TOWN PLANNING BOARD

《西營盤及上環分區計劃大綱草圖編號 S/H3/30》
考慮申述編號 **TPB/R/S/H3/30-R1 至 R635**

城市規劃委員會文件第 10268 號
考慮日期：2017 年 4 月 21 日

圖 PLAN
H - 5

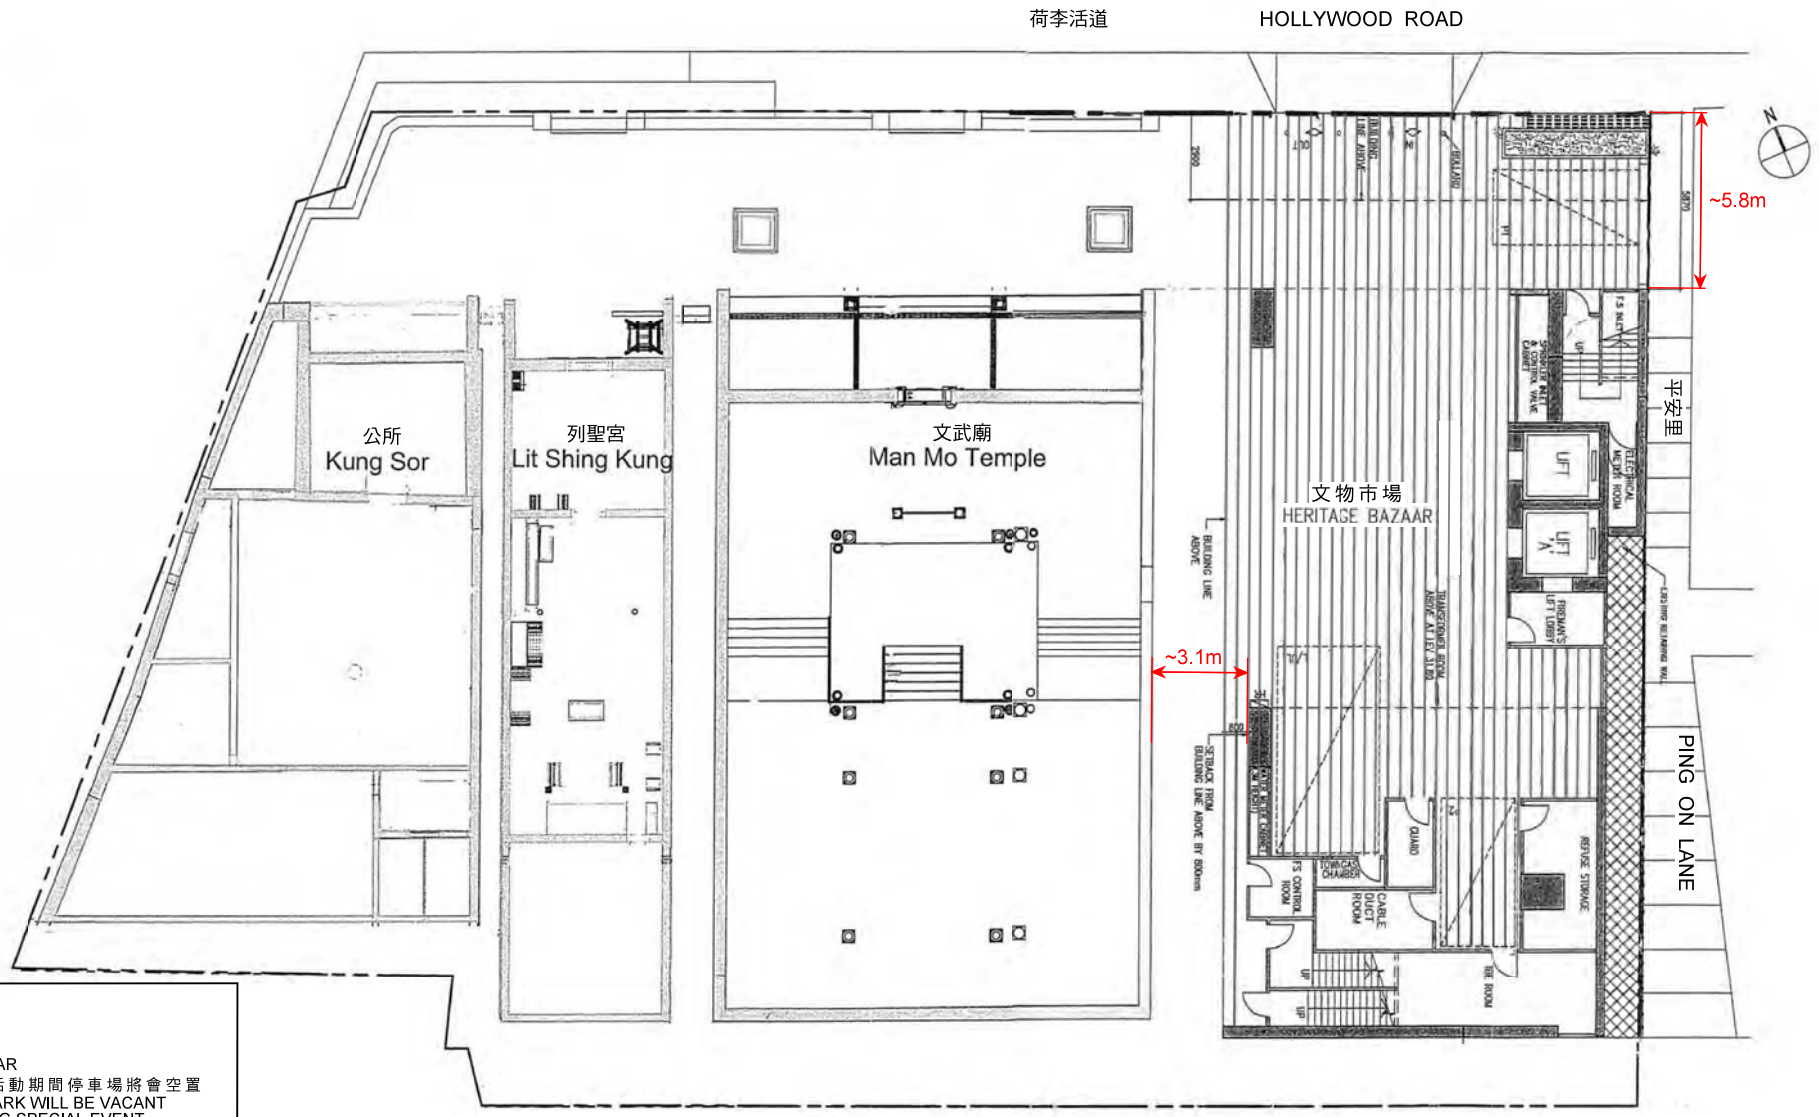
4.3.16 申述地點應向後移至與聚賢居平排，以提供更寬闊的行人路(**R3**)。中西區區議會支持申述地點從荷李活道後移。(**R635**)

(b) 申述地點應向後移至與聚賢居平排，以提供更寬闊的行人路。(**R3**)

6.3.18 擬議青年宿舍的地下會沿荷里活道後移 5.8 米，跟文武廟平排，以提供一個廣闊連貫的行人區。5.8 米的擬議後移範圍，較現時聚賢居的 2.8 米為多。為確保文武廟建築羣的歷史及文化價值獲得尊重，青年宿舍亦會採納文物影響評估中所確認的設計措施。

6.4.2 一如上文第 6.3.18 段所述，擬議青年宿舍的地下會沿荷里活道後移 5.8 米，與文武廟建築羣平排，以形成一個廣闊連貫的行人區。

圖 PLAN
H - 6

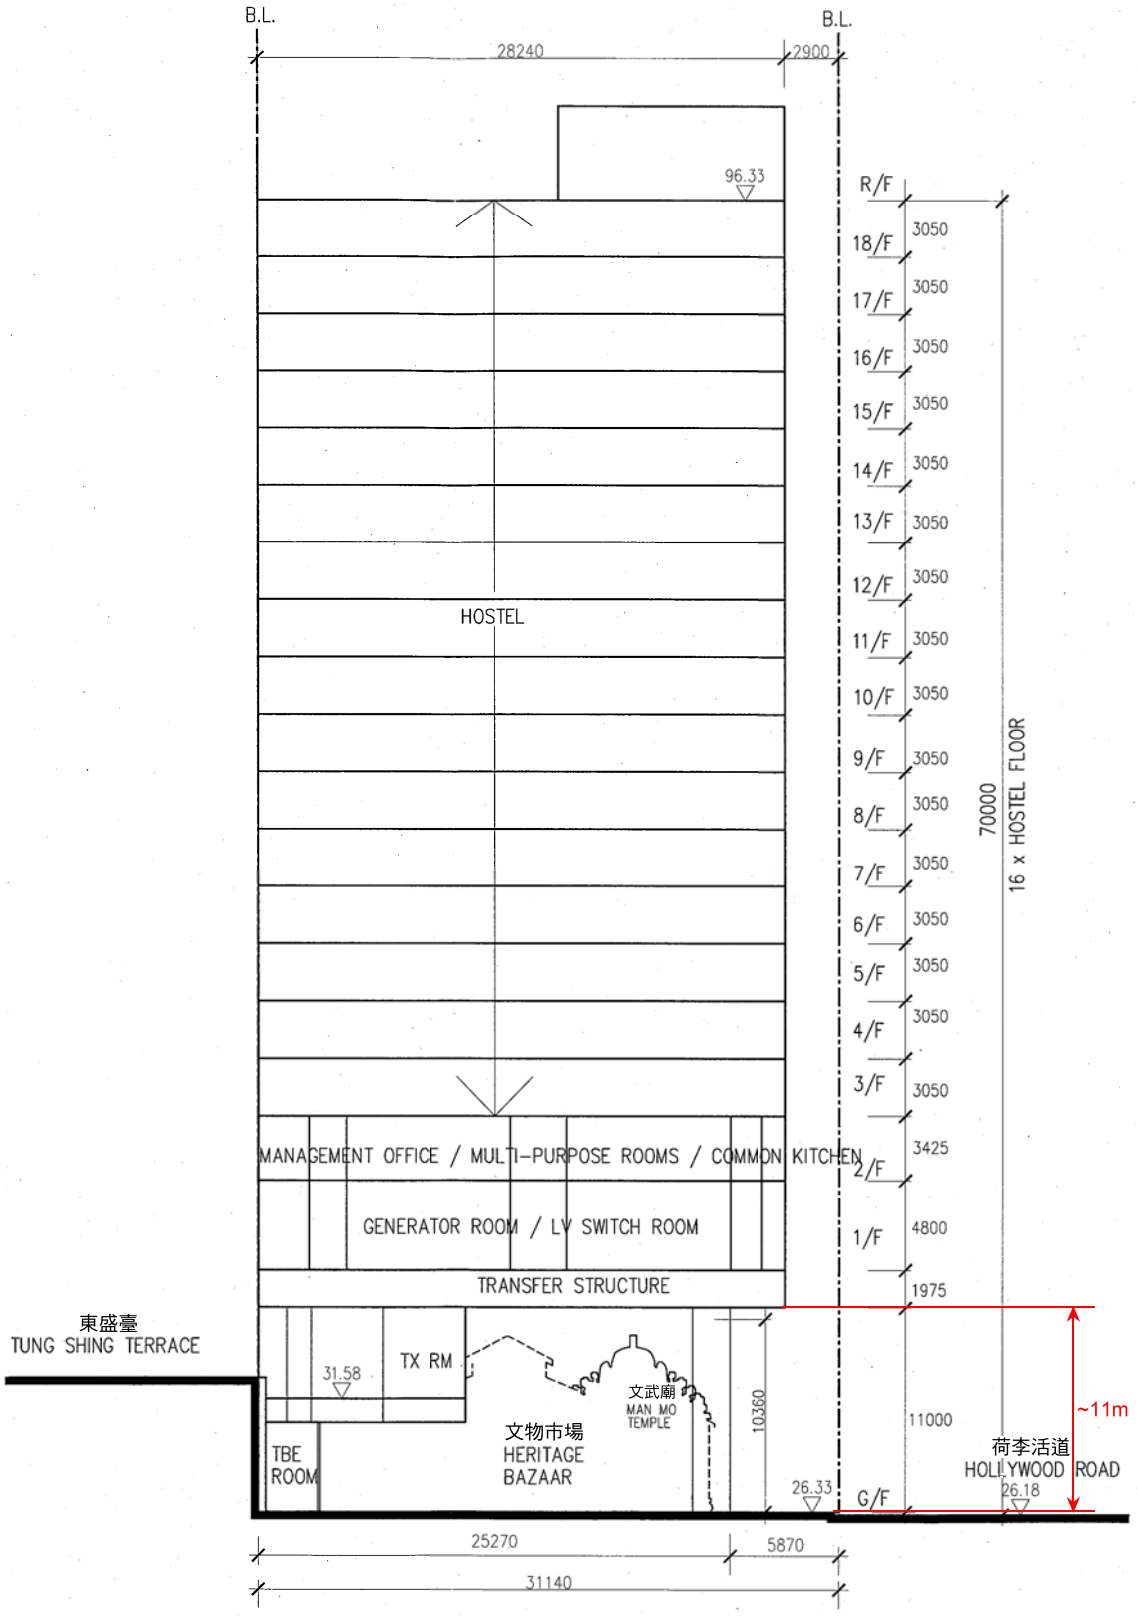
4.3.4 文物影響評估建議的建築設計和緩解措施不可接受。應由獨立的評估機構而不是東華三院進行文物影響評估。**(R3** 及 **R4)**

6.3.2 東華三院的文物顧問所作的文物影響評估，嚴格遵從發展局技術通告(工務)第 6/2009 號所載的指引進行。為擬議發展制訂保育計劃時，已顧及不同的文物約章／原則(例如《布拉憲章》及《中國準則》)。文物影響評估已就青年宿舍發展對文武廟可能造成的影響(包括東華三院提供教育服務的歷史連繫、文武廟建築羣所受的視覺影響、拆卸及施工階段文武廟建築羣所受到的實體影響，以及對樓梯街的間接影響)作出評估，並提出適當的緩解及改善措施(例如提議訂立緩衝距離)。東華三院須妥善落實文物影響評估所提出的緩解措施。

6.3.3 青年宿舍關乎文物方面的設計及擬議緩解措施獲古蹟辦接納，並在二零一五年六月四日得到古諮會支持。

圖 PLAN
H - 7

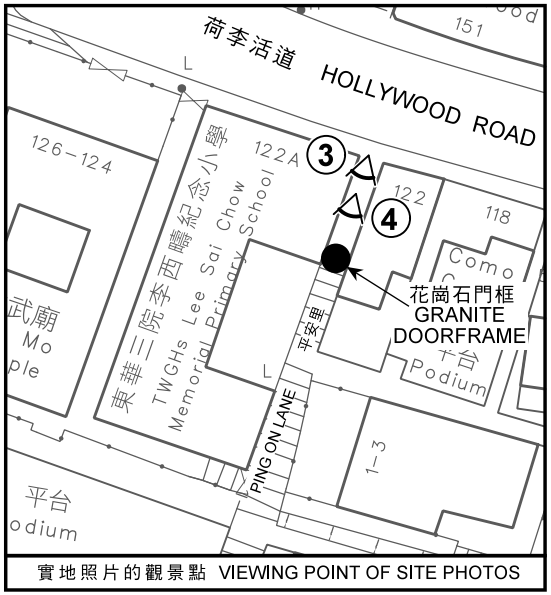
4.3.3 除文武廟外，區內還有多項重要法定古蹟應予以保護，以保存該區的文物及文化價值。這與政府「保育中環」的政策一致。(**R2 及 R4**)應保留平安里前學校用地旁的花崗岩門框。(**R3** 及 **R635**) 應進行文物影響評估。 **(R627)**

6.3.4 平安里的花崗石門框(**圖 H-2 及 H-7**)不會受擬議青年宿舍發展影響，東華三院表示會進行狀況調查，並制訂適當的監控措施。

圖 PLAN
H - 8

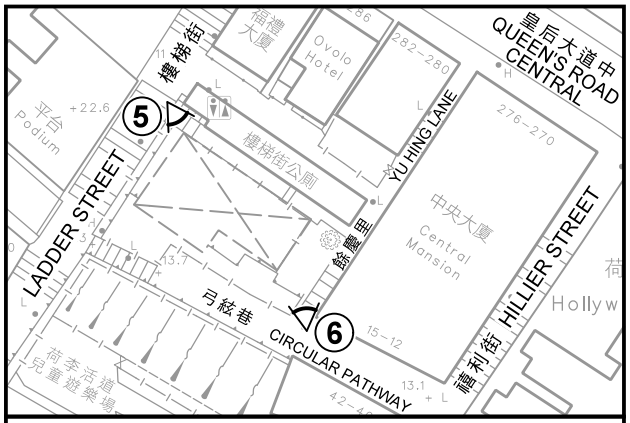
4.3.14 樓梯街及摩羅上街附近有面積更大、更理想的用地(例如近嚤囉街的樓梯街公廁旁邊的政府、機構或社區用地，可供使用**(圖 H-8)**。另外，亦可考慮利用全港120 間空置校舍作宿舍發展。**(R3** 及 **R4)**中區警署建築羣或前荷李活道已婚警察宿舍(元創方)**(圖 H-9** 及 **H-10)**更為適合翻新為青年宿舍。**(R592)**

(a) 應為青年宿舍另覓用地，例如鄰近嚤囉街(摩羅上街)的樓梯街公廁旁邊的用地，或其他空置用地(例如學校或警察宿舍)，或上環區的用地(**R3**，**R7** 至 **R634**)。

6.3.16 青年宿舍計劃的其中一個目標，是要釋放非政府機構手中未盡其用的土地的發展潛力。由於該項政策並非旨在把政府土地批給個別非政府機構以發展青年宿舍，因此，申述人建議的替代用地(例如空置的學校處所)與此並不相關，因為這並非青年宿舍計劃政策的範圍。此外，一些建議的替代用地亦有本身須解決的問題，例如摩羅上街旁的用地(即前摩羅街市集)劃為「休憩用地」地帶(**圖 H-8**)，中西區民政事務處正積極規劃該用地作休憩處；中區警署建築羣及前荷里活道已婚警察宿舍(**圖 H-9** 及 **H-10**)已或正改建為其他用途，故未能用作發展擬議青年宿舍。
